Zukunftsfähige und stadtverträgliche Stadt-Autobahnen (A115/A100) in Berlin

**Zur Anhörung zum Neubau des Autobahndreiecks Funkturm (ADF)
im Ausschuss für Stadtentwicklung und Wohnen 13.05.2020**

Martin Burth – VerkehrsAG im Kiezbündnis Klausenerplatz e.V.

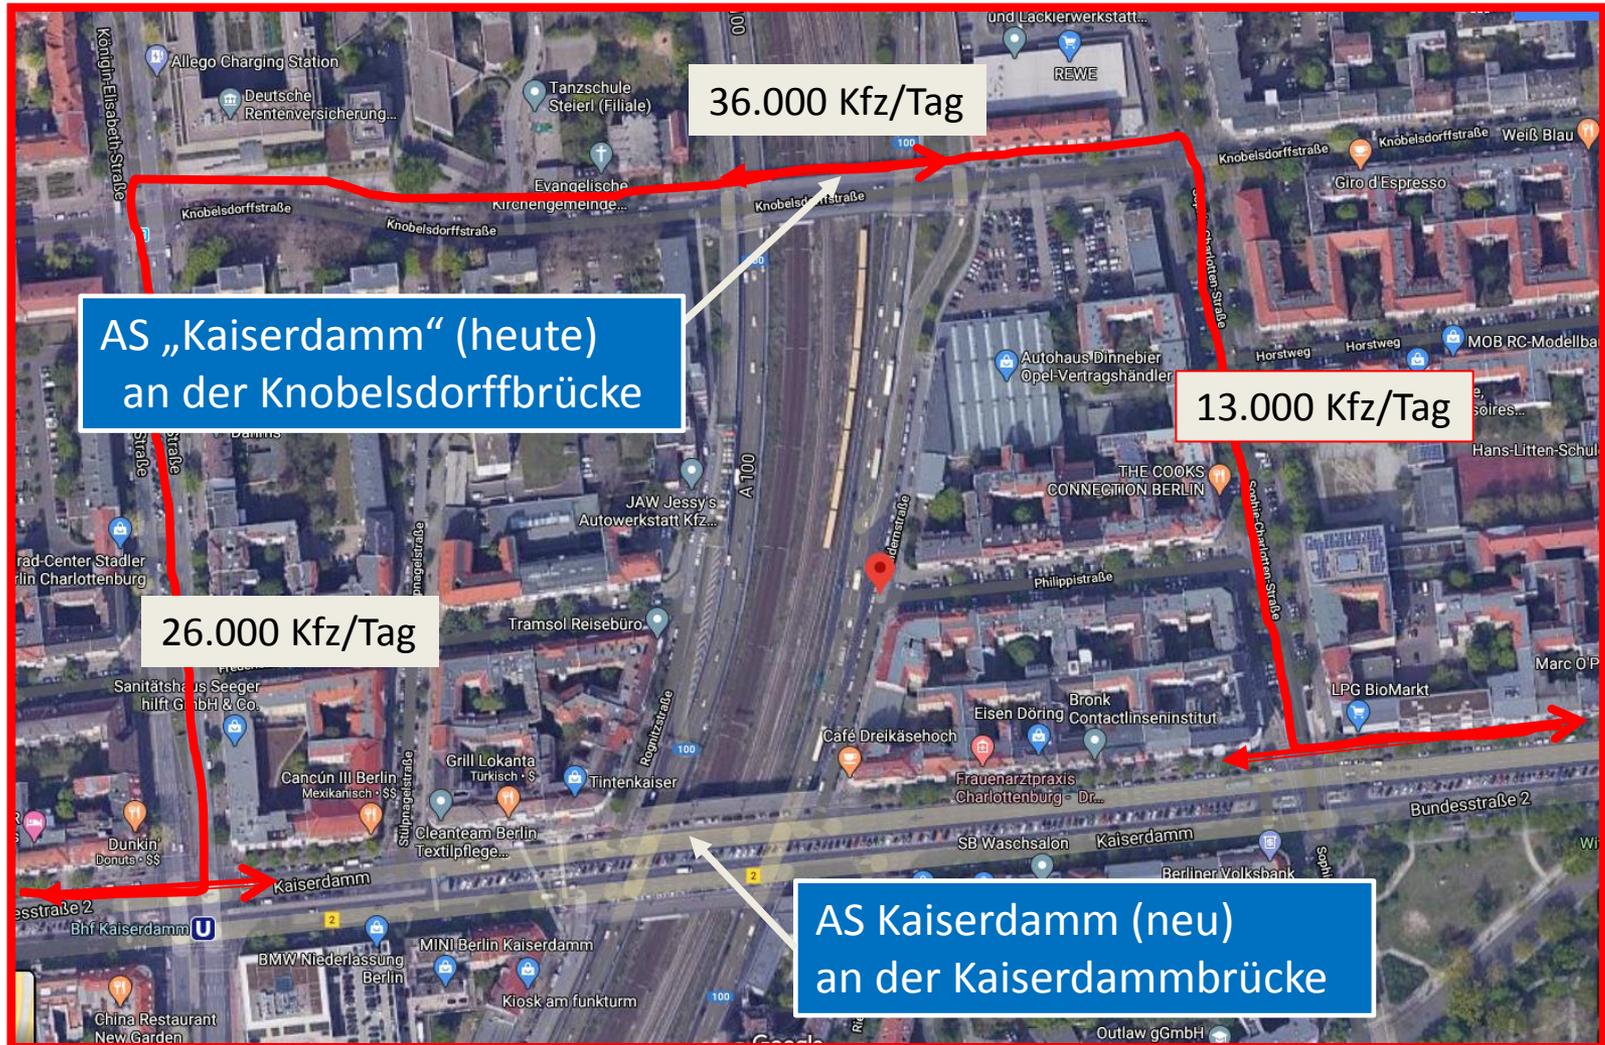
1. Die **AS „Kaiserdamm“** muss von der Knobelsdorffstraße dahin verlegt werden, wo der Verkehr von der Autobahn hin will:
An den Kaiserdamm !
-

Die **Verlegung oder Schließung** der bestehenden AS „Kaiserdamm“ ist erforderlich, weil:

- die Abstände zur AS „Spandauer Damm“ (180 m bzw. 220 m) nicht den Richtlinien (RAA) genügen,
- die Planfeststellung zum Neubau der Westendbrücke gefährdet wäre.
